北区教育委員会事務局
教育振興部 学校改築施設管理課
令和元年6月【第7号】

神谷中サフファミリー

施設一体型小中一貫校の新築計画について

【変更後スケジュール】

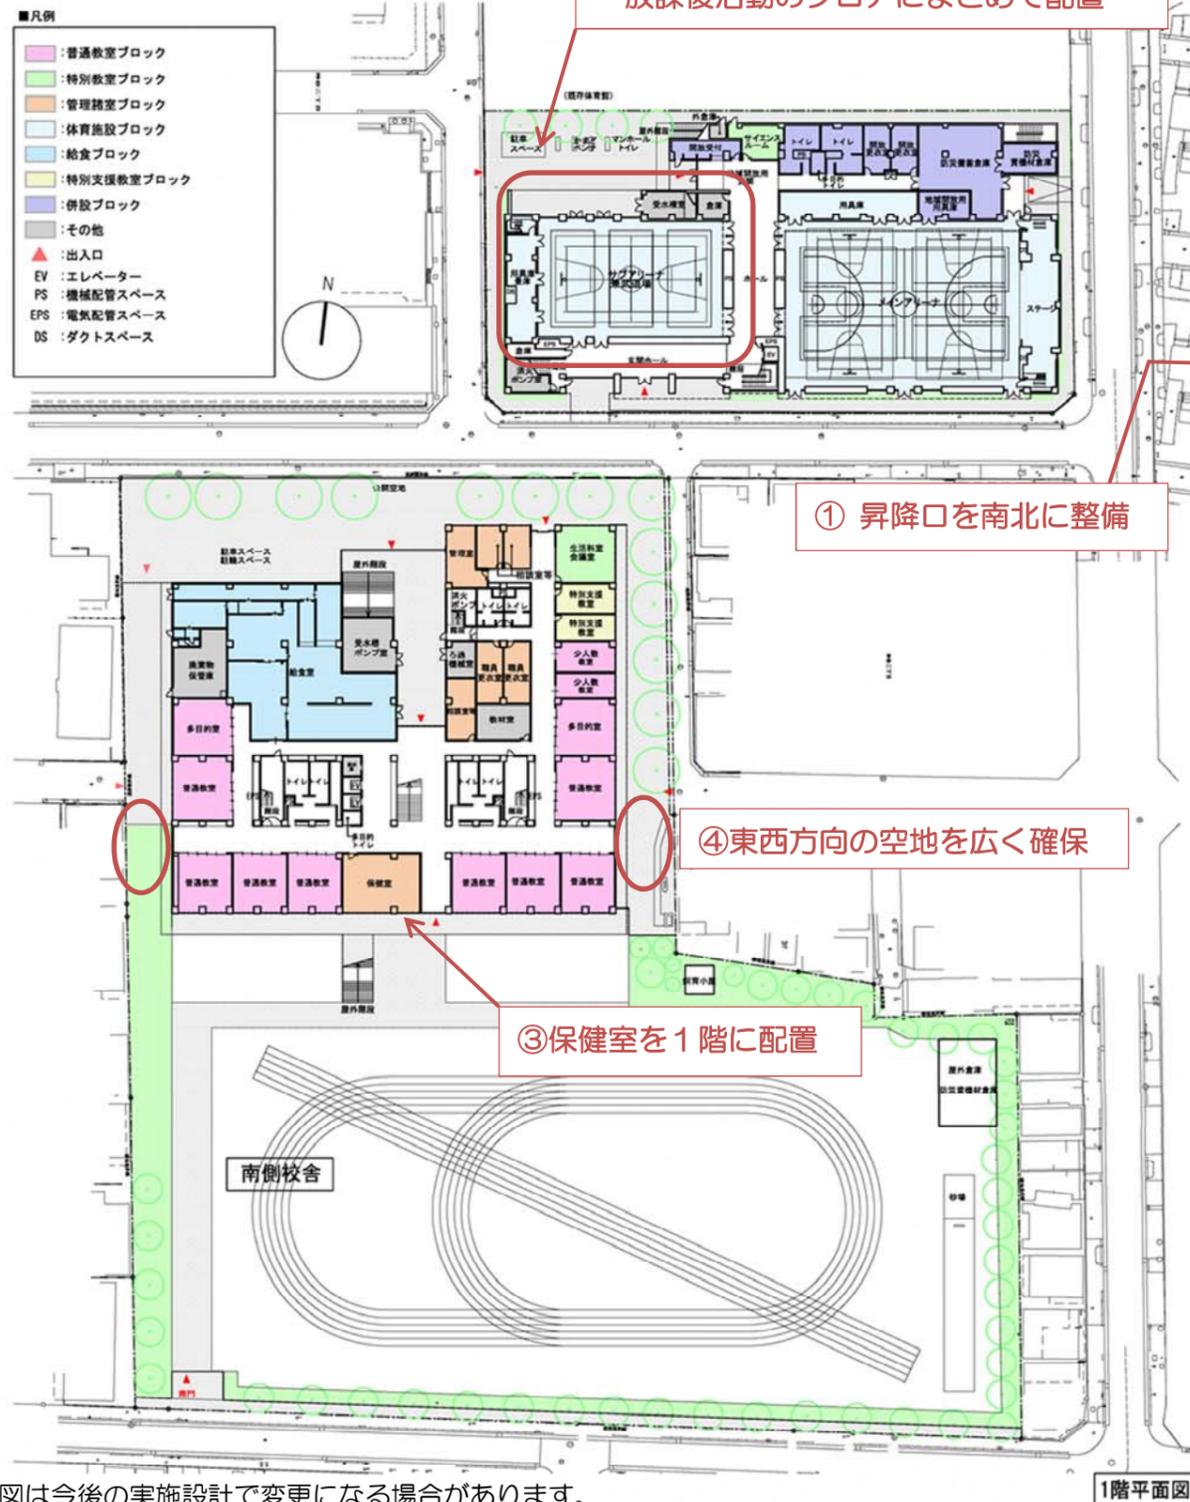
設計の修正作業と建築手続きに想定以上の期間が必要となったため、
新校舎の完成、開校の時期を令和6年春に1年延期しました。

令和元年度	令和2年度	令和3年度	令和4年度	令和5年度	令和6年度	令和7年度
実施設計	神谷中学校の一部及び神谷公園、神谷体育館を解体					
解体工事					開校	
	新築工事					
					解体工事 校庭整備

新築ブロックプランを一部修正しました

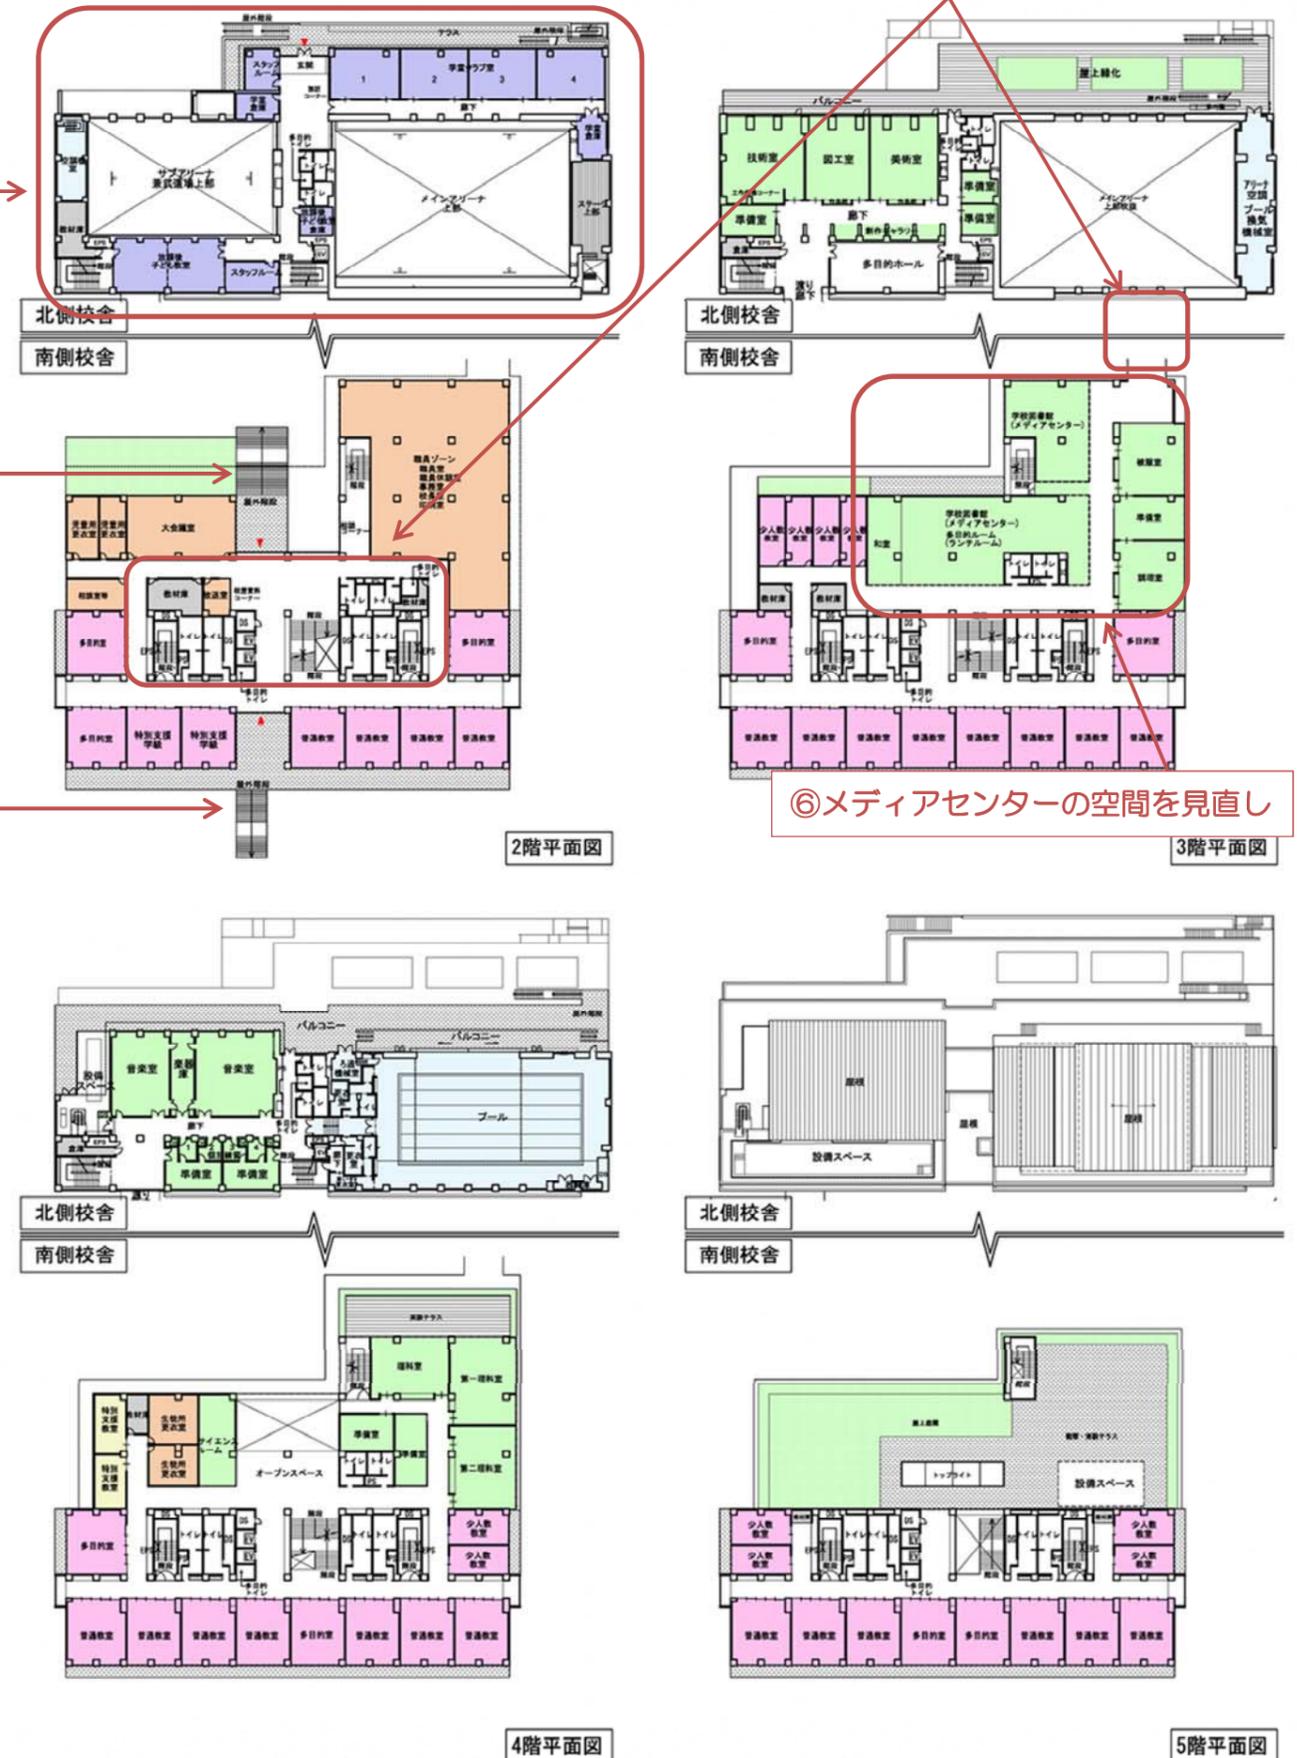
- ① 昇降口を南北に設けて、一足制（注※）を採用することで大勢の児童生徒が一斉に登下校する際にも混雑しない動線を工夫しました。
- ② 校舎内の廊下、階段、トイレ、エレベーターの配置や広さを見直して、児童生徒がよりスムーズに移動できるようにしました。
- ③ 保健室を1階の校庭側に配置するなど、安全性や見守りに配慮しました。
- ④ 南側敷地の校舎棟について、東西方向の空地を広げて敷地内の回遊性を確保するとともに、近隣環境への影響を軽減しました。
- ⑤ 北側敷地の体育館棟について、サブアリーナを整形に改善し、2階を学童クラブ、子ども教室など放課後活動のフロアとしました。
- ⑥ メディアセンターの空間を見直すなど、より快適な教育環境がイメージできるよう諸室の配置を変更しました。
